Thermische schil rond gemeenschappelijke verkeersruimten

Advies 2402-01

Trefwoorden: Bbl, woongebouw, gelijkwaardigheid, nieuwbouw, thermische isolatie, energieprestatie
Datum: 5 juni 2024; 22 juli 2025 gewijzigd (*cursief rood aangegeven*)
Status: Definitief

Figuur 1 Begane grond en eerste verdieping situatie 1 waarin de gemeenschappelijke verkeersruimten buiten de thermische schil zijn gelegen. (aangegeven met rode lijn). De ongeïsoleerde fietsenstalling is aangegeven met een blauw vlak.

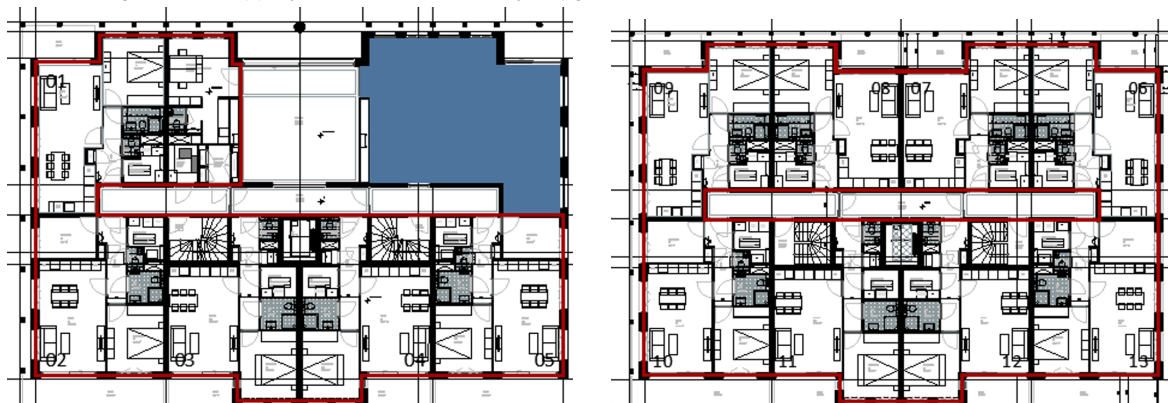
De gemeente is van mening dat de energieprestatie niet de enige parameter is om de gelijkwaardigheid voor het niet voldoen aan de regels voor energiezuinigheid te voldoen: in dit geval is onvoldoende onderbouwd waarom mag worden afgeweken van de regels voor de thermische isolatie die via artikel 4.152 worden gesteld. De gemeenschappelijke verkeersruimten kunnen daardoor via de ongeïsoleerde scheidingsconstructies tussen woningen en gemeenschappelijke verkeersruimten opwarmen, terwijl de gemeenschappelijke verkeersruimten niet zijn bedoeld om te verblijven en bewoners niet of maar beperkt invloed hebben op het gebruik van een gemeenschappelijke verkeersruimte in een woongebouw.

voldaan. De voorschriften met betrekking tot de thermische isolatie zijn van toepassing op verblijfsgebieden, toiletruimten en badruimten. In artikel 4.152 lid 8 Bbl gaat het om de scheiding van die ruimten met ruimten die niet zijn bedoeld voor het verblijven van personen of verwarmd worden voor een ander doel dan het verblijven van personen. Een gemeenschappelijke verkeersruimte in een woongebouw is naar onze mening een duidelijk andere ruimte dan de verkeersruimte in de woning. Gebruikers van een woning hebben invloed op het gebruik van de verkeersruimte in de woning of bijvoorbeeld het gebruik van een onverwarmde zolderruimte en daarmee op hun eigen energieverbruik. Echter, individuele bewoners hebben niet of maar beperkt invloed op het gebruik van een gemeenschappelijke verkeersruimte in een woongebouw. Het verwarmen van de gemeenschappelijke verkeersruimte van een woongebouw door verwarming via transmissie vanuit de woningen terwijl die gemeenschappelijke verkeersruimte niet bedoeld is om te verblijven, strookt ook niet de bedoeling van de gestelde voorschriften.

- met verwijzing naar het bovenstaande, middels de door belanghebbende aangeleverde onderbouwing geen gelijkwaardigheid is aangetoond voor hetgeen gesteld is in het Bbl artikel 4.152 lid 8.
- De gemiddelde warmteweerstand van de onderdelen van de van het bouwwerk deel uitmakende inwendige scheidingsconstructies die de scheiding vormen tussen een verblijfsgebied, een toiletruimte of een badruimte en een ruimte die niet wordt verwarmd of die alleen wordt verwarmd voor een ander doel dan het verblijven van personen, is een, volgens NTA 8800 bepaalde, warmteweerstand die ten minste de in tabel 4.148B gegeven waarde moet hebben. Hier kan/mag alleen van worden afgeweken indien middels een Rc-equivalente berekening aannemelijk is gemaakt dat een lagere Rc-waarde is toegestaan.

- In dit geval wordt niet voldaan aan de regels uit artikel 4.152 voor de warmteweerstand van de uitwendige scheidingsconstructie. Of voldaan wordt aan de regels voor thermische isolatie van ramen, deuren en kozijnen wordt niet duidelijk uit de aangeleverde stukken. Evenmin is in de aangeleverde stukken duidelijk gemaakt of in situatie 2 (thermische schil inclusief gemeenschappelijke verkeersruimten) voldaan wordt aan de regels die artikel 4.154 stelt aan maximale luchtvolumestroom tussen de woningen en de gemeenschappelijke verkeersruimten.

- In dit geval is een onderbouwing voor gelijkwaardigheid aangeleverd die is gebaseerd op de vereiste energiebehoefte van de woningen. *Er is niet inzichtelijk gemaakt welke uitgangspunten in de BENG-berekeningen zijn gehanteerd, waardoor het resultaat daarvan onvoldoende kan worden beoordeeld door de ATGB.*

- De ATGB concludeert dat, op basis van de aangeleverde gegevens, niet rechtstreeks wordt voldaan aan de regels die via de *voorschriften* uit § 4.4.1 zijn gesteld aan een bouwwerk. Tevens concludeert de ATGB dat de aangeleverde onderbouwing van gelijkwaardigheid onvolledig is, omdat in deze onderbouwing onduidelijk blijft welke uitgangspunten zijn gehanteerd in de BENG-berekeningen waarvan uitsluitend de resultaten zijn weergegeven in de aangeleverde stukken.

Nee, niet voldaan wordt aan de eisen voor thermische isolatie (*artikel 4.152 achtste lid*). De aangeleverde onderbouwing geeft geen inzicht in de uitgangspunten die zijn gehanteerd in de BENG-berekening en hoe hiermee is geanticipeerd op het niet voldoen aan bovengenoemde eisen. *Zie verder het antwoord op adviesvraag 2.*

Het onderbouwen van gelijkwaardigheid voor het verplaatsen van de thermische schil is, naar het oordeel van de ATGB, in basis mogelijk aan de hand van een BENG-berekening. In de onderhavige casus is dit evenwel niet voldoende onderbouwd doordat er alleen een berekeningsresultaat is overlegd. Tevens is de gelijkwaardigheid ten opzichte artikel 4.152, achtste lid niet expliciet onderbouwd.

Onlangs dat een gemeenschappelijke verkeersruimte per definitie niet bedoeld is voor het verblijven van personen, kan deze ruimte volgens de NTA 8800 wel als aangrenzend verwarmde ruimte worden beschouwd indien deze altijd op ten minste 15 °C worden gehouden. Echter: de gemeenschappelijke verkeersruimte blijft per definitie een ruimte die niet bestemd is voor het verblijven van personen, zodat toepassing van deze mogelijkheid in de NTA 8800 alleen mogelijk is met toepassing van gelijkwaardigheid. Een onderbouwing van gelijkwaardigheid ten opzichte van artikel 4.152 lid 8, gebruikmakend van deze bepaling in NTA 8800 is evenmin in de stukken aangetroffen.
